第2回妥当性確認WGにおける指摘事項についての最終報告書への追加項目

平成22年9月7日

京 都 大 学

図 4.5.1-6 基準地震動に基づいて作成した入力地震動と国土交通省告示による応答スペクトルの比較

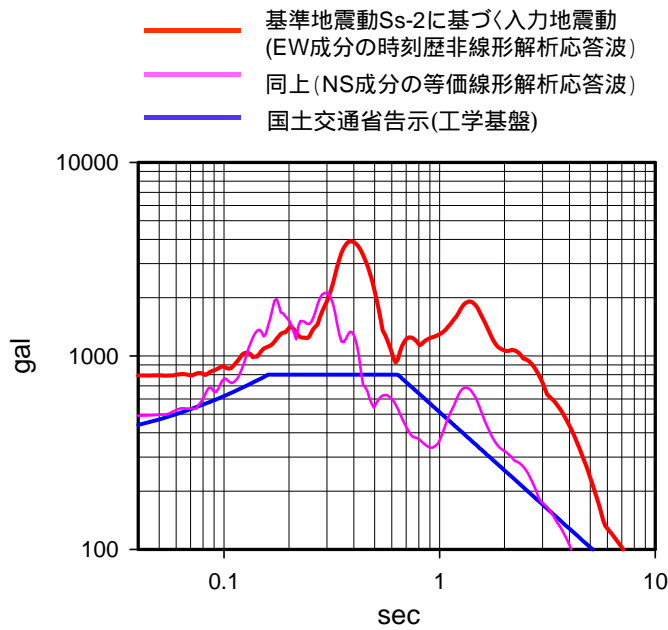
**1. 一般的な建物に採用する地震力と比較し、どの程度の大きさになっているかを
確認した資料を記載すること。**

次に、設定した入力地震動の水平動成分の加速度応答スペクトルの大きさを考察する。このスペクトルと建築物の設計等で用いる国土交通省告示による地震動（極めて稀に発生する地震動(時刻歴応答解析用)、以下告示と称する）で定められた加速度応答スペクトルの比較を図 4.5.1-6 に示す。設定した Ss-2EW 成分の入力地震動のスペクトル値は、告示のスペクトル(工学基盤)の同値より、全ての周期帯域において少なくとも 3 ~ 5 割程度上回っている。なお、原子炉建屋支持地盤における地盤 S 波速度は 400m/s 程度であり、これは告示のスペクトルで定義されている工学基盤相当とみなせる。

第 5.2.3-26 図 弾性有限要素モデルによる地震力作用方向と平行な壁要素(第 5.2.3-25 図の要素番号 417)と直交する壁要素(同 365)の垂直応力度とせん断応力度の時刻歴応答(壁要素断面の縁応力度を示す)

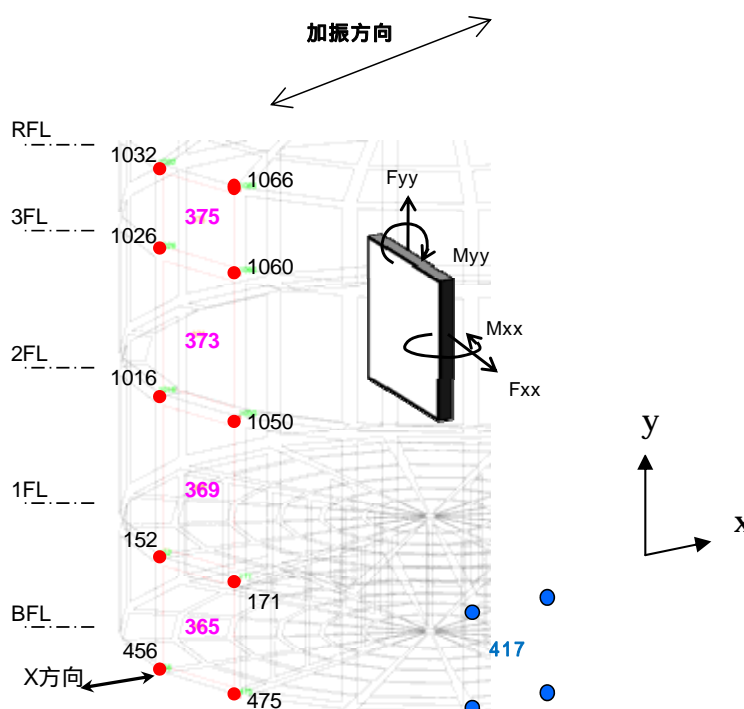
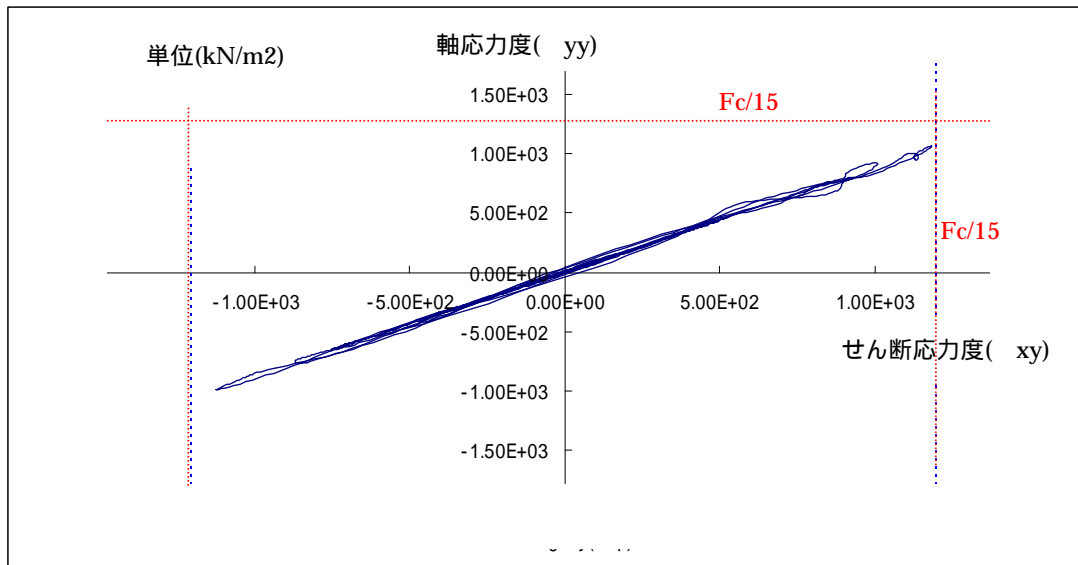
4. 壁脚部の応力は塑性域に入るようだが、建屋全体として（耐震安全上）問題がないという評価結果のみでなく、壁脚部における各種応力の発生状況等についての評価結果も記載すること。

円筒外周壁の水平方向地震応答時の引張及びせん断応力度の発生状況を地震力作用方向と平行な壁要素と直交する壁要素について地階の壁を対象に考察する。モデルは前節同様に基礎固定弾性有限要素モデルとし、質点系 SR モデルによる基礎版の応答波形を入力する。せん断及び引張の許容応力度はコンクリートの設計基準強度 F_c の 15 分の 1 とする。

時刻歴応答解析の結果を第 5.2.3-26 図に示し、以下に説明する。地震力作用方向と平行な壁に生じるせん断応力度とそれと直交する壁に生じる引張応力度の関係は完全な線形関係ではなく、前節で述べた局所的な壁の曲げ変形の発生により、僅かなゆらぎが見られる。両応力度の最大応答値は、ほぼ両許容応力度付近に存在する。なお、1 階壁についても地階壁と同様な時刻歴応答特性（引張とせん断応力度の関係）を示しているが、両応力度の発生値については地階の結果よりも小さく、両許容値よりも明瞭に小さくなっている。

第 5.7.2-2 図 屋根版の軸力 - 曲げモーメント短期許容応力度相関曲線と発生応力の関係 (領域 6 , 右側は拡大図)

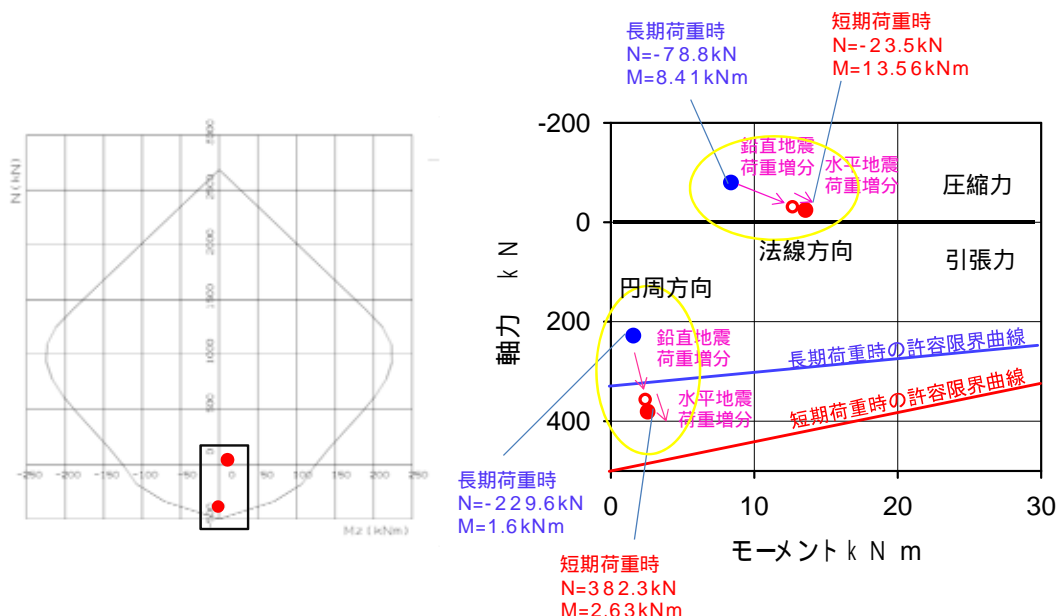
5. 屋根版は、版厚の薄いシェル構造となっている。屋根版についても、種々の検討内容を追記してはどうか。

以下（下線部）の文を最終報告書 5.7.23 節に追記し、第 5.7.2-2 図を修正することとした。

領域 6 については、屋根版の縁応力度が引張時においてコンクリート短期許容引張応力度を上回ったので、部材断面に作用する引張応力は全て鉄筋が負担するものとして検討を行った結果、短期許容応力度以下となった。軸力と曲げモーメントの組み合わせによる発生応力度と軸力 - 曲げモーメント短期許容応力度相関曲線との関係を第 5.7.2-2 図に示す。右側の発生応力値付近の拡大図に基づいて考察する。法線方向及び円周方向共に、長期荷重時からの応力の増分は水平方向より鉛直方向の入力地震動に対して大きくなっている。
